COMMUNE DE
VILLENEUVE

Maison de Ville Site de la Poterlaz

Mandats d'étude parallèles

Rapport du collège d'expert·e·s

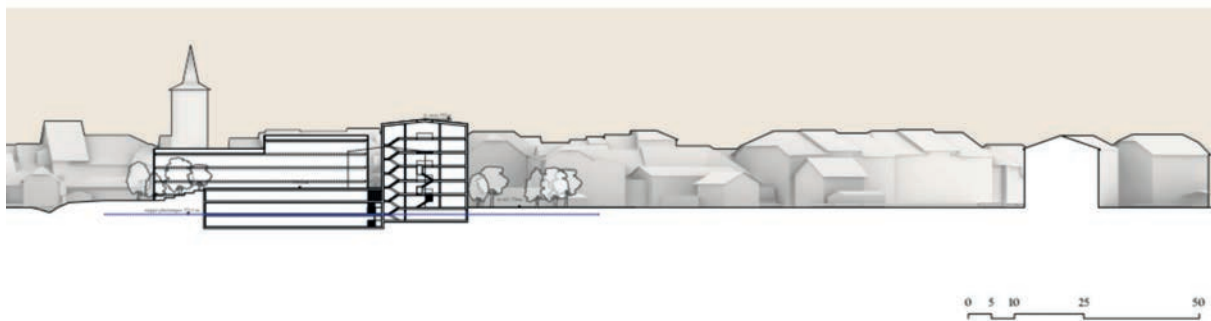
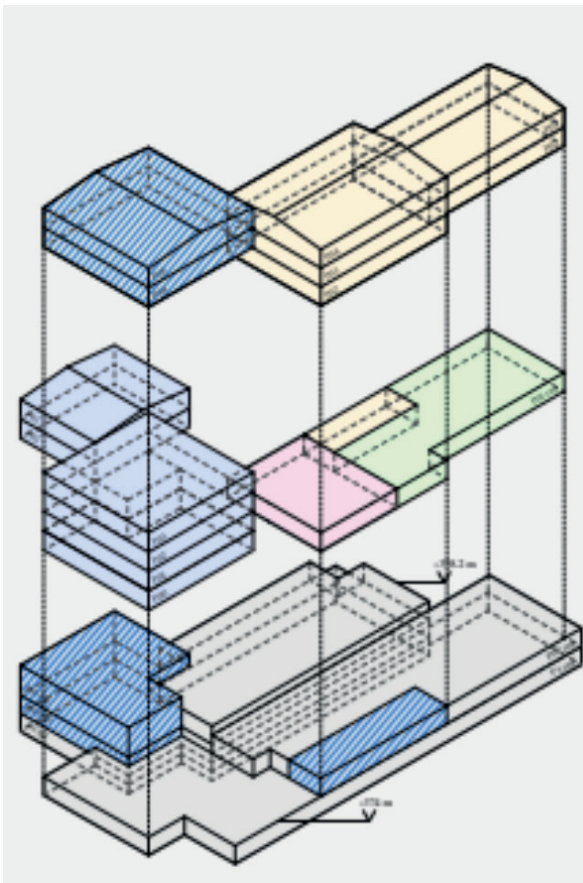
Le collège d'expert-e-s reconnaît de bonnes qualités à la proposition, à l'instar d'une bonne gestion de la topographie ou du traitement qualitatif de la tête sud. Les différents aménagements extérieurs cherchent à créer des liens avec la vieille ville, notamment le parvis qui s'étend avec une matérialité similaire sur un espace public au niveau de la route. Par contre, la grande proximité entre la place de jeux et la route questionne.

L'expression architecturale des façades, similaire entre le bâtiment communal et les logements, en brique monolithique interroge. Le béton est utilisé là où il est nécessaire, il intègre des granulats de la carrière de Villeneuve. L'utilisation de matériaux biosourcés, tels que le bois des forêts communales pour la structure préfabriquée et les bottes de paille pour l'isolation est salué par le collège.

La fluidité des parcours, notamment l'accès à la gendarmerie et aux assurances sociales depuis l'escalier versus l'ouverture du parking sur la rue, aurait mérité une attention particulière.

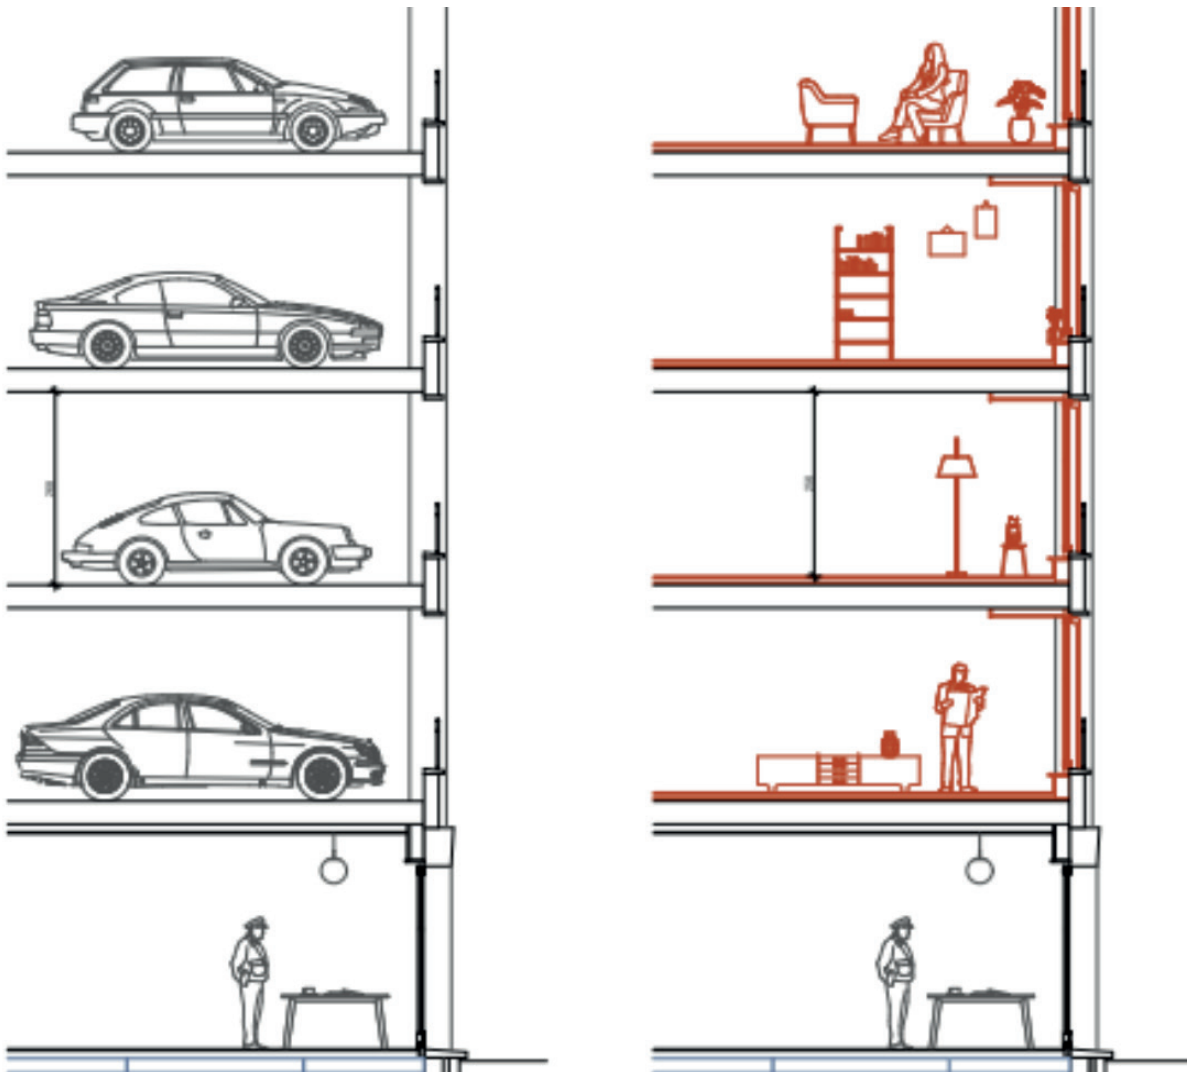
tion existante. Toutefois, ces espaces sont majoritairement orientés vers les voies de circulation et la partie inférieure du pont, ce qui suscite des interrogations quant à leur qualités d'usages, notamment dans la perspective d'une reconversion en logements. Par ailleurs, l'implantation et la géométrie de la rampe de parking à l'arrière du bâtiment semblent contraindre la position du volume bâti, générant des interstices complexes à résoudre entre le pont et le bâtiment principal.

Le collège d'expert·e·s tient à remercier l'équipe pour la grande sensibilité portée aux questions de durabilité, perceptible à travers l'ensemble des choix du projet — de l'implantation aux méthodes constructives — et salue l'engagement manifeste des concepteur·rice·s. La démarche conceptuelle et le travail de fond sont pleinement reconnus. Néanmoins, le projet donne l'impression d'un positionnement entre deux programmes — logement ou stationnement — sans que leur coexistence sur une même dalle ne paraisse totalement aboutie ou convaincante. Le scénario post-reconversion soulève également des interrogations quant à la qualité des espaces de vie qui pourraient en résulter.

Bien que le projet ne soit pas retenu pour la suite de la procédure, le collège d'expert·e·s souhaite saluer la cohérence et la profondeur du positionnement architectural proposé.

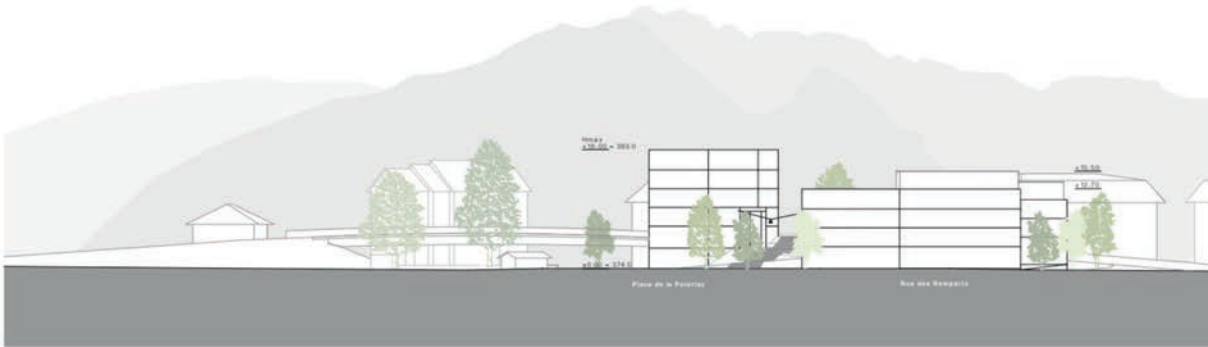
d'être optimisé afin de renforcer sa légitimité. Étant donné qu'une grande partie du parking est située dans la nappe, une étude plus approfondie pourrait permettre une meilleure gestion de ces surfaces, afin d'en minimiser l'impact et les coûts de construction.

La gestion des accès est globalement bien pensée. L'entrée du garage est bien positionnée et permet de libérer la place nord du trafic de desserte. La proposition de quelques places de stationnement en surface est saluée. La rampe vélo est jugée pertinente, bien qu'entièrement située sur le domaine CFF, ce qui en rend la faisabilité incertaine. Le traitement des escaliers mêlant marches, rampes, végétation et jeux d'eau est perçu comme qualitatif. Le collège d'expert-e-s questionne cependant la capacité réelle de végétaliser les toitures des garages et d'y planter de véritables arbres en assurant leur pérennité. De même, les images très verdoyantes proposées aux abords des logements semblent difficilement transposables en l'état, comme le suggèrent les coupes.

Une optimisation structurelle est attendue dans la partie logements, notamment pour assurer une descente de charges plus efficace vers le parking. La structure bois envisagée est à vérifier, notamment au regard des exigences de l'OPAM.

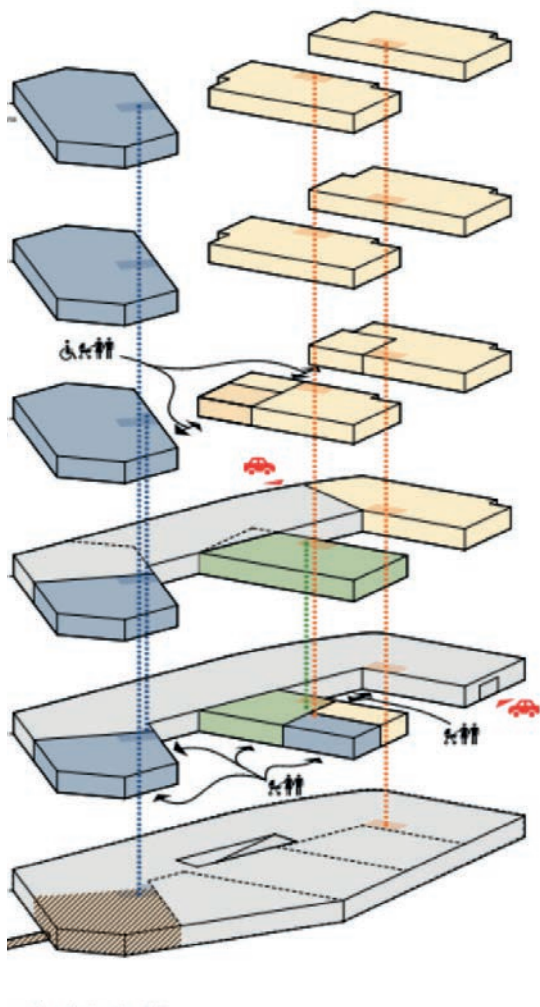
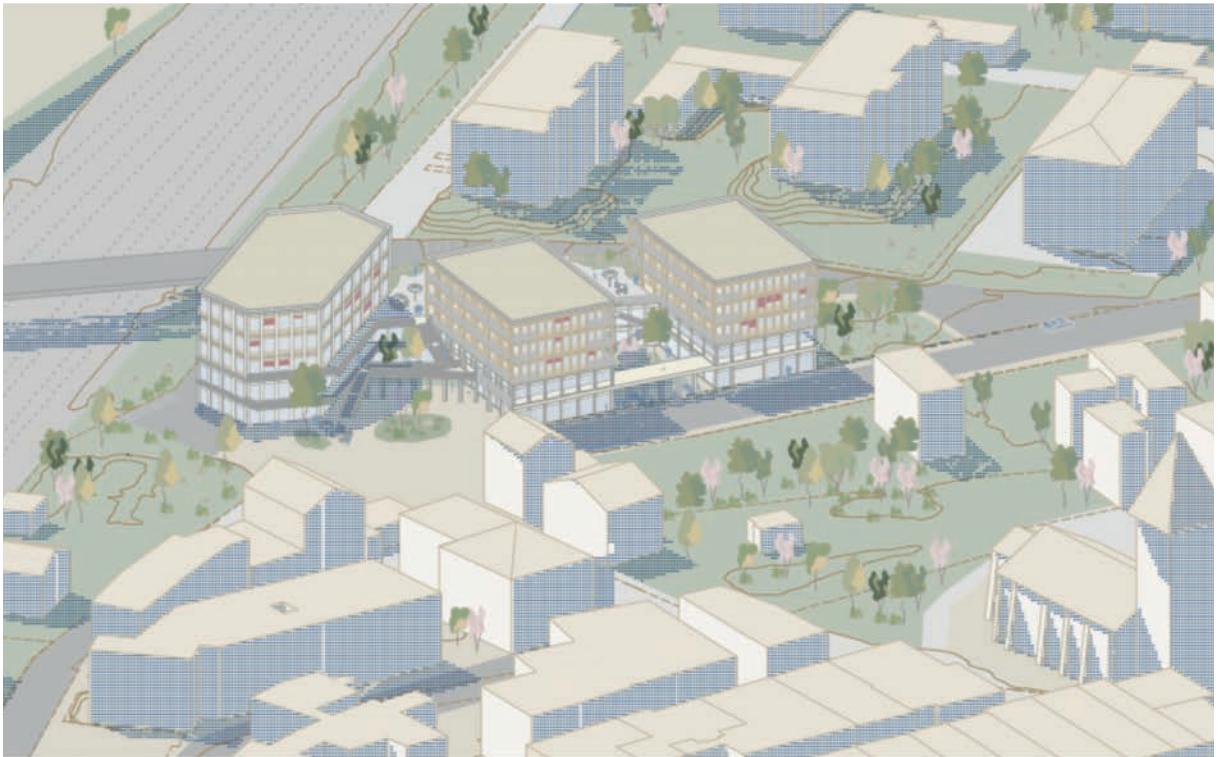
Le volume arrière du parking hors sol est intéressant : il se divise en 2 garages distincts, dont l'un est directement accessible à niveau depuis le pont. La faisabilité

du point de vue de la hauteur disponible et de la visibilité de l'accès est toutefois à démontrer précisément, tout comme le recours ou non à un giratoire pour permettre uniquement des tourner à droite, au détriment toutefois du jardin sud. 61 places sont situées hors sol et 74 places sont à mi-hauteur dans la nappe. Les garages partiellement en façade bénéficient de lumière et de ventilation naturelles. La réversibilité de tout ou partie du parking est un thème à étudier. Le parking du rez-de-chaussée est à retravailler pour gagner en efficacité ; à voir s'il peut éventuellement être agrandi, afin de diminuer l'emprise dans la nappe du volume du sous-sol et libérer de la pleine terre. Les parkings à vélos sont proposés au rez-de-chaussée du bâtiment du centre et comme écran à la cour plus privative des logements sur la rue des Remparts. Cette position affaiblit l'attractivité de la courette des logements.

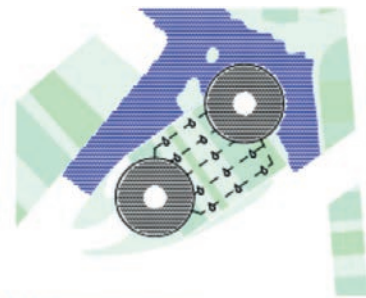
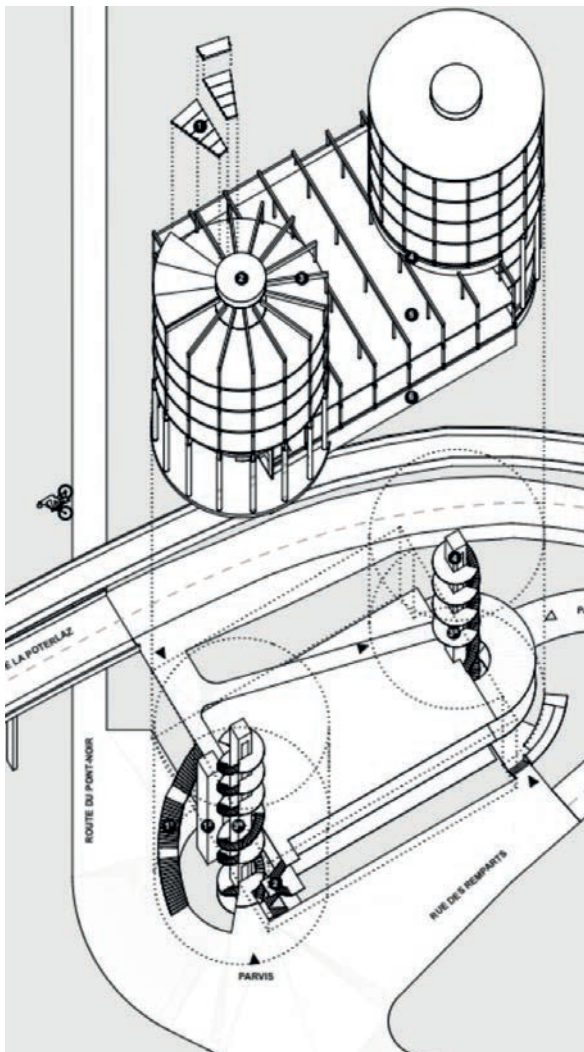
jugé trop raide et un peu caché. Le mouvement amorcé par la composition architecturale se termine de façon abrupte devant la deuxième entrée de l'administration, sans prolongement vers le pont. Ce mouvement est jugé comme fragile et questionne sur la place de l'escalier contraint par la structure.

Les services sociaux et les logements prennent place dans le bâtiment sud. Les typologies proposées sont convaincantes. Le collège d'expert-e-s note toutefois que le nombre de logements est inférieur aux attentes. Les accès aux logements restent à clarifier : côté rue des Remparts, les entrées sont dissimulées dans un angle peu valorisant, au niveau d'un rez-de-chaussée inférieur, sans réelle adresse. Côté pont de la Poterlaz, le cheminement à travers les potagers présente un angle abrupt qui fragilise la lisibilité de l'accès.

Le jardin suspendu, implanté sur le socle entre les deux tours, surplombe la vieille ville. Si la vue qu'il offre est séduisante, sa situation contraignante sur dalle, sa grande dimension, et son manque d'ombrage, interrogent quant à la viabilité et la durabilité de cet espace et de végétation. Les usages imaginés ne paraissent pas clairs, les cheminements, maladroits, ne sont pas cohérents avec le concept architectural. Cet espace nécessitera encore un travail approfondi pour en garantir la pertinence.

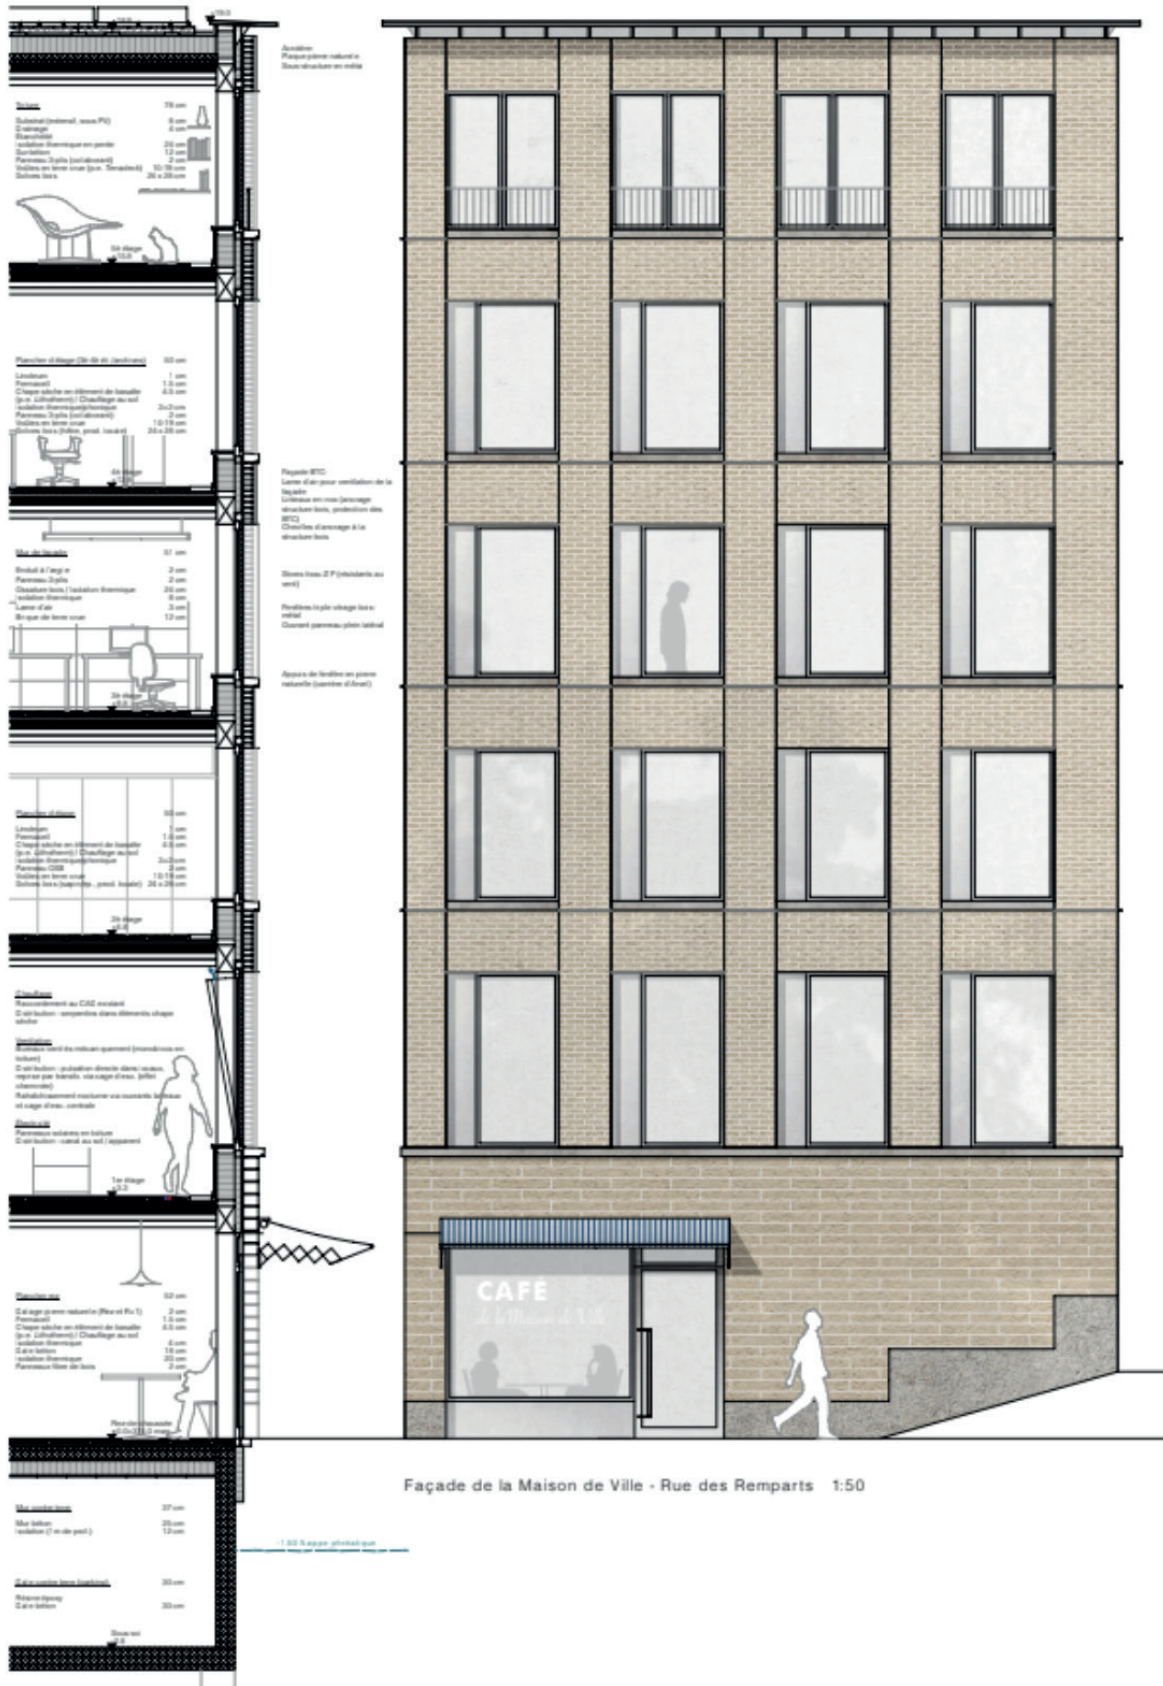
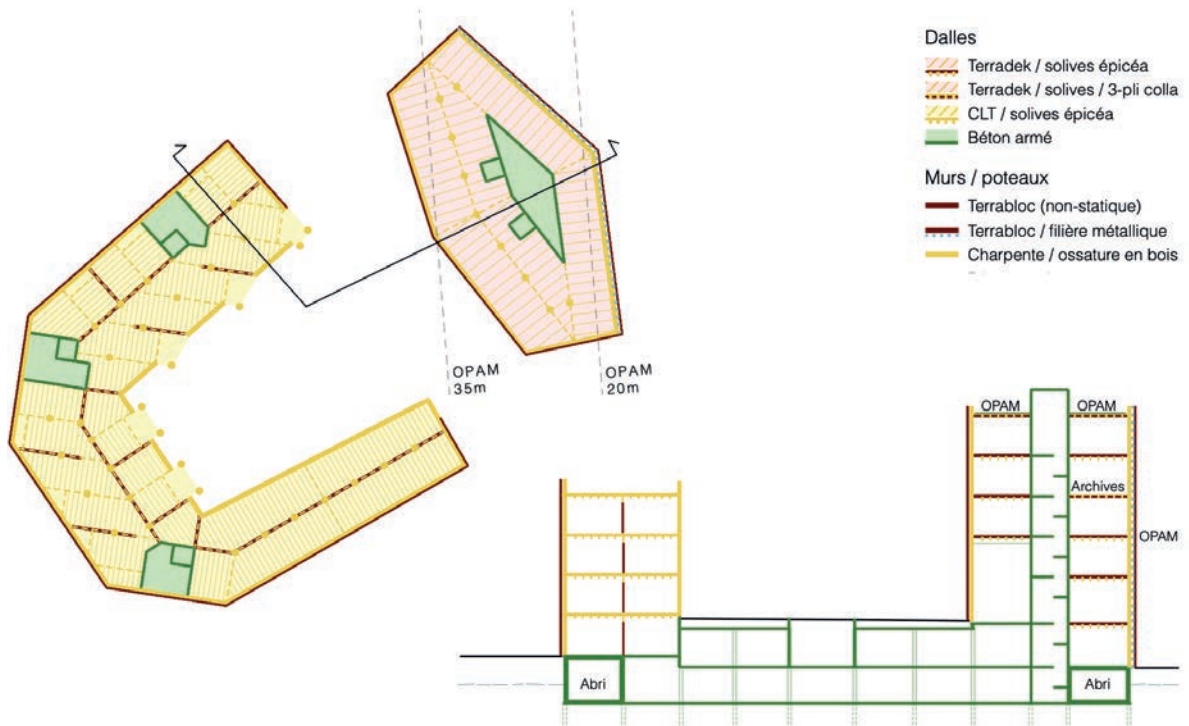
Les entrées des logements, la gendarmerie et l'ajout d'un local commercial activent positivement les façades sur rue. Le contraste d'une peau lisse minérale extérieure et d'une cour intérieure matérialisée en bois, avec les balcons à redents renforce le principe de base. Cependant, malgré le bon développement du projet, notamment par la proposition de typologies traversantes adaptées au contexte, la complexité géométrique, issue de la forme, se voit accentuée dans la cour, pour gérer les vis-à-vis. Une émancipation de la référence au bourg est à questionner ; elle permettrait d'ouvrir la cour, perçue comme trop fermée.

L'usage d'un matériau de parement commun à l'ensemble, tout en reconnaissant une distinction dans le traitement des façades entre les logements et la Maison de Ville, est pertinent. La matérialité en brique de terre crue est intéressante, pour sa minéralité en résonnance avec l'ancien hôpital et l'église de Saint-Paul et pour sa faible empreinte carbone. Sa mise en œuvre requiert cependant une attention particulière et un surcoût. Les façades extérieures prennent une apparence quelque peu austère et subissent par endroits la complexité géométrique et la déclivité du pont.

La réponse à la réversibilité du parking consiste à affecter en partie à des locaux de stockage, tels que les archives, qui ne nécessitent pas de lumière naturelle, libérant ainsi de l'espace dans les étages pour l'extension de l'administration. Il n'en reste pas moins, une grande surface borgne qui restera dédiée au parking.
